**AVIS RELATIF À LA PROTECTION
CONTRE LES EVENTUELS EFFETS NOCIFS ET NUISANCES
PROVOQUÉS PAR LES RAYONNEMENTS NON IONISANTS
GÉNÉRÉS PAR DES ANTENNES ÉMETTRICES STATIONNAIRES**

Commune : TOURNAI - Exploitant : TELENET GROUP

Référence exploitant : HT1762C

Rapport n° 3331 / 2024

Figure 1 : Vue en plan des lieux de séjour et des points de contrôle

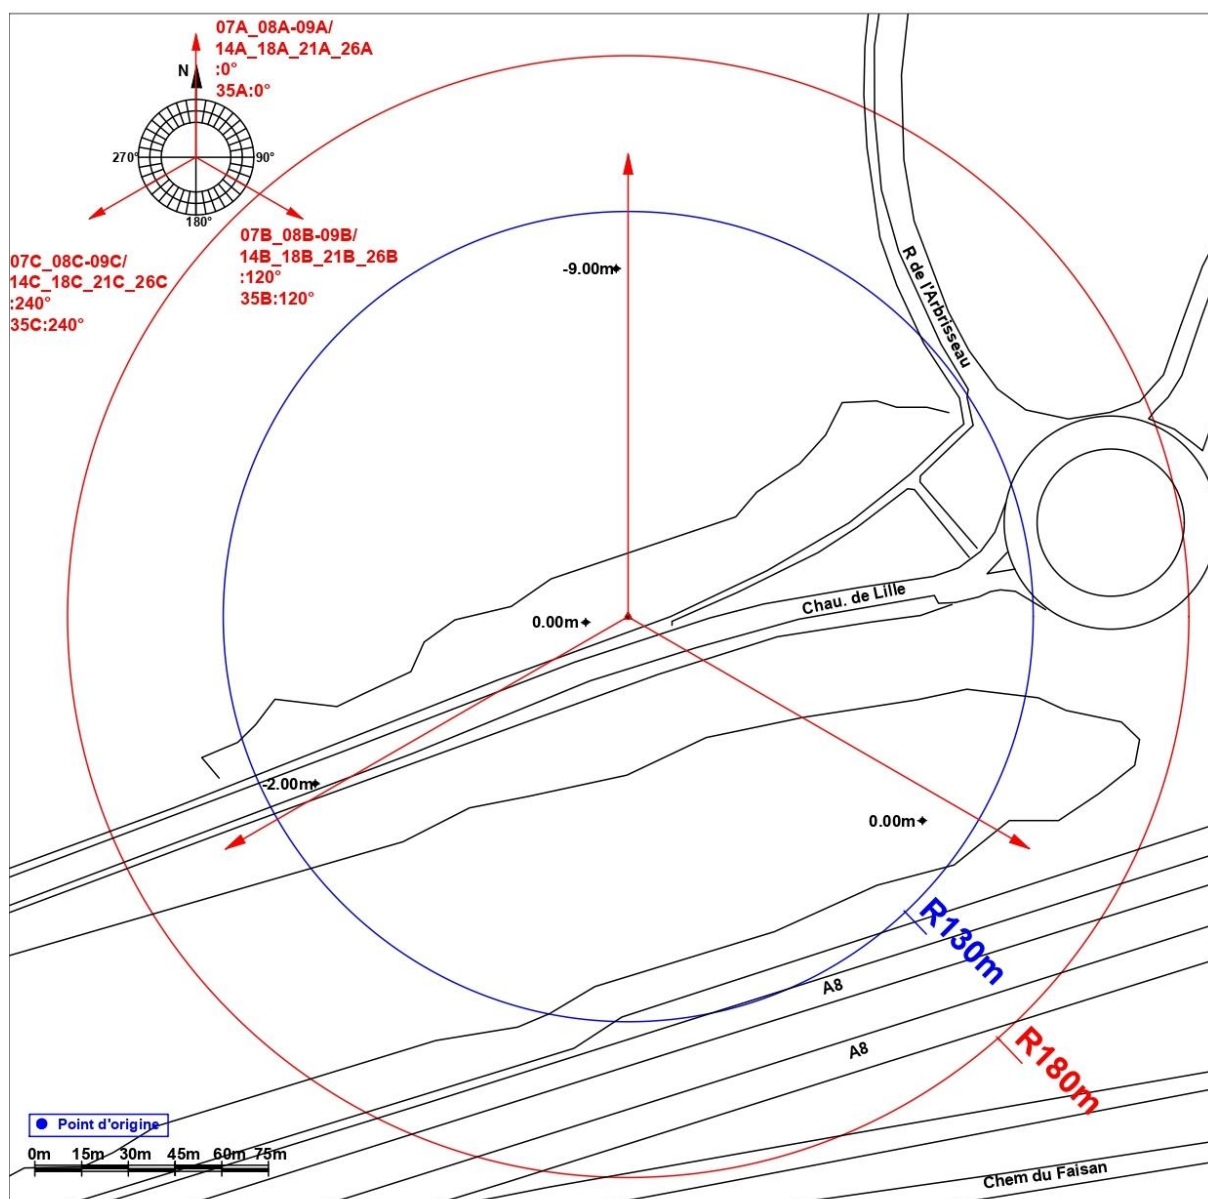
En ce qui concerne les antennes de l'installation mentionnées dans le tableau 1, la distance maximale à laquelle la limite pourrait être atteinte, à l'extérieur, est égale à 135,9 m. S'il n'y a pas de LS à une distance inférieure, les antennes respectent forcément la limite d'immission.

Dans le cas des LS situés à l'intérieur des bâtiments, une atténuation d'obstacle est prise en compte et il en résulte que la distance maximale à laquelle la limite pourrait être atteinte se réduit à 96,2 m.

Les résultats de l'évaluation décrite au paragraphe 4 indiquent que les antennes émettrices stationnaires de l'installation faisant l'objet du présent avis ne produisent pas, dans un lieu de séjour, un rayonnement électromagnétique maximum supérieur aux limites fixées à l'article 4 du décret.

Figure 2 : Vue en plan des installations d'antennes dans un rayon de 300 mètres autour de l'installation faisant l'objet de la demande d'avis

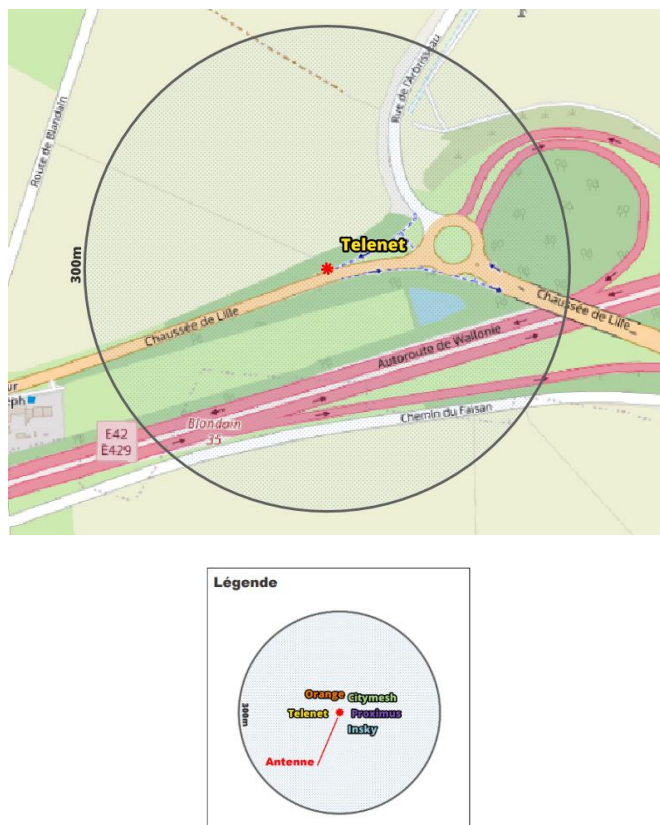
- il y a au plus 4 installations d'antennes émettrices stationnaires présentes dans la zone d'évaluation de 300 mètres de rayon représentée dans la figure 2, y inclus l'installation référencée dans le paragraphe 2 : la limite cumulative définie à l'article 4, §2 du décret est nécessairement respectée dans les lieux de séjour à l'intérieur de la zone d'évaluation de 300 mètres de rayon ;

- b) il y a exactement 5 installations d'antennes émettrices stationnaires présentes dans la zone d'évaluation de 300 mètres de rayon représentée dans la figure 2, y inclus l'installation référencée dans le paragraphe 2 et il existe, pour 3 ou 4 de ces installations, un avis attestant le respect de la limite abrogée de 3 V/m : la limite cumulative définie à l'article 4, §2 du décret est nécessairement respectée dans les lieux de séjour à l'intérieur de la zone d'évaluation de 300 mètres de rayon ;

- c) dans tous les autres cas, il a été vérifié que la limite cumulative définie à l'article 4, §2 du décret n'est pas dépassée dans les lieux de séjour sur base du nombre d'installations localisées dans la zone d'évaluation de 300 mètres de rayon représentée dans la figure 2, de leur localisation ainsi que des données inscrites dans la figure 1 et au paragraphe 4 du présent avis et dans les avis attestant le respect de la limite par installation ou de la limite abrogée de 3 V/m relatifs aux autres installations reprises dans la figure 2.

Compte tenu des considérations ci-dessus, il apparaît que l'intensité du rayonnement électromagnétique généré, dans les lieux de séjour situés dans un rayon de 300 mètres autour de l'installation référencée dans le paragraphe 2, par l'ensemble des antennes émettrices stationnaires de l'ensemble des exploitants du même site d'antennes émettrices stationnaires respecte la limite fixée à l'article 4, § 2 du décret.
